リコール届出日：令和7年10月16日

改善箇所説明図

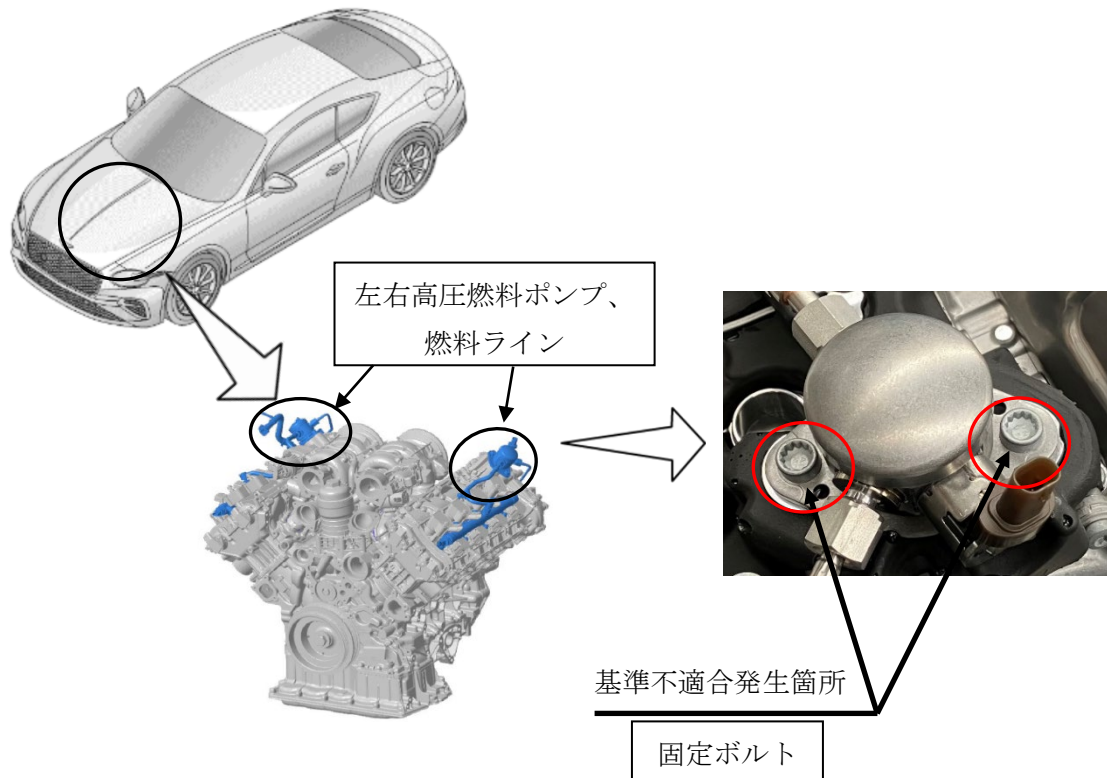
高圧燃料ポンプにおいて、製造工程が不適切なため、固定ボルトが正しいトルクで締め付けられていないものがある。そのため、使用過程で当該ポンプの固定が緩み内部損傷が発生し、最悪の場合、燃料が漏れ、火災に至るおそれがある。

全車両、左右高圧燃料ポンプを固定するボルトの締め付けトルクを点検し、トルク不足が確認された場合は、該当するポンプ、燃料ラインおよび固定ボルトを新品に交換し、正しい締め付けトルクで取り付ける。

識別：左右プロテクションカバーに黄色のペイントを塗布する。
